JIHOMORAVSKÝ KRAJ
Krajský úřad Jihomoravského kraje
Odbor investic
Žerotínovo nám. 3, 601 82 Brno

Vysvětlení a doplnění zadávací dokumentace IV

Název veřejné zakázky: **Zhotovení stavby – Rekonstrukce areálu ZŠ Hapalova – Marie Hübnerové**
Režim a druh veřejné zakázky: **nadlimitní veřejná zakázka na stavební práce**
Druh zadávacího řízení: **otevřené řízení dle ustanovení § 56 zákona č. 134/2016 Sb., o zadávání veřejných zakázek, ve znění pozdějších předpisů, (dále jen „Zákon“)**
Evidenční číslo zakázky ve Věstníku veřejných zakázek: **Z2019-027102**

VÝPIS OKEN						
OZN		Způsob otevírání	Šířka	Výška	Počet	Pákový mechanismus
0	38	Pevné zasklení	5900	750	2	ANO

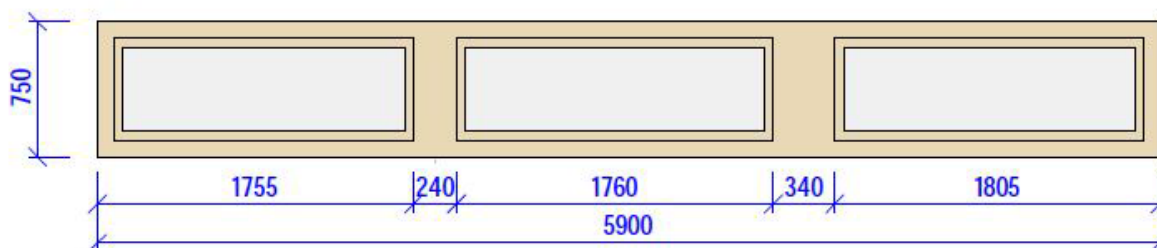
„1) OKNA

b) v PD je uvedeno:

0/38

Prosím o specifikaci okna O/38 v zadání je pevné zasklení (to souhlasí i s pohledem). V tabulce je však uvedeno, že okno má mít pákový mechanismus na otvírání“

Zadavatel prověřil tento dotaz a konstatuje, že všechny tři části mají být sklopné (správně je vyznačeno v pohledech), pákový mechanismus tedy platí.

Výrobek:	Přechodové listy	Datum:	5/1/2019
č.m. listu:	03-08	Vypracoval:	Atelier 99, s.r.o.

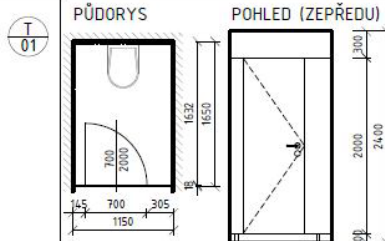
Vyobrazení napojení povlakové krytiny keramické dlažby

Specifikace napojení povlakové krytiny a keramické dlažby:

Profil umožňuje těsné napojení obou krytin. Konce povlakové krytiny se vloží do profilu. Profil je k podlaze připevněn vruty a hmoždinkami.

Materiál: eloxovaný hliník

Rozměry: výška celková 10mm

V knize standardů jsou uvedeny přechodové lišty na styk povlakových krytin a dlažby. Je součástí výkazu výměr dodávka a montáž těchto lišt? Pokud ano, uveďte položku.“

Lišty jsou zahrnuty v položce:

664	767995101R00	Výroba a montáž kov. atypických konstr. do 5 kg	kg	380,00
-----	--------------	---	----	--------

Viz odpověď na dotaz č. IV/2 výše.
